ZPIF.271.1.4.2020

Wyjaśnienia 10 do SIWZ

dotyczy: postępowania nr ZPIF.271.1.4.2020 o udzielenie zamówienia publicznego, którego przedmiotem jest dostawa dwóch autobusów elektrycznych oraz zaprojektowanie, wybudowanie i wyposażenie stacji ładowania autobusów elektrycznych

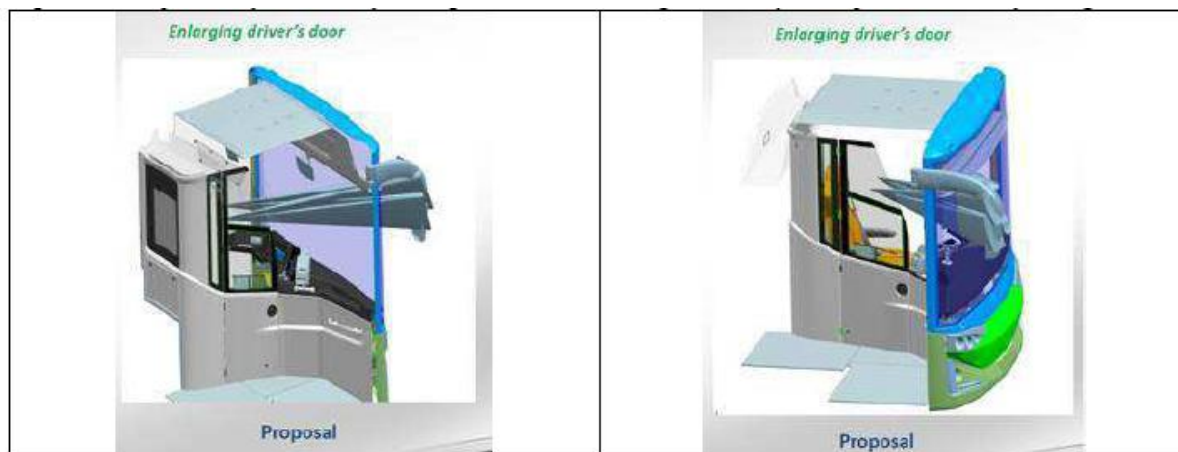
Pytanie nr 5: Czy Zamawiający dopuści do udziału w przetargu autobus z wydzieloną kabiną kierowcy typu półzamkniętego, zamykaną na zamek patentowy i spełniającą wszystkie pozostałe wymagania Zamawiającego, zapewniającą w równym stopniu bezpieczeństwo kierowcy. Poniżej zdjęcie proponowanej kabiny. Prosimy o dopuszczenie takiego rozwiązania jako alternatywnego.

Odpowiedź: Zamawiający wymaga dostarczenia autobusu z kabiną kierowcy typu zamkniętego. Kierowca musi być oddzielony na całej szerokości przestrzeni pasażerskiej, w której mogą podróżować pasażerowie. Minimalna wysokość zabudowy kabiny po prawej stronie kierowcy minimum 1,8 metra. Na tę okoliczność Zamawiający dokonuje stosownej zmiany zał. nr 9 do SIWZ – Opis przedmiotu zamówienia.
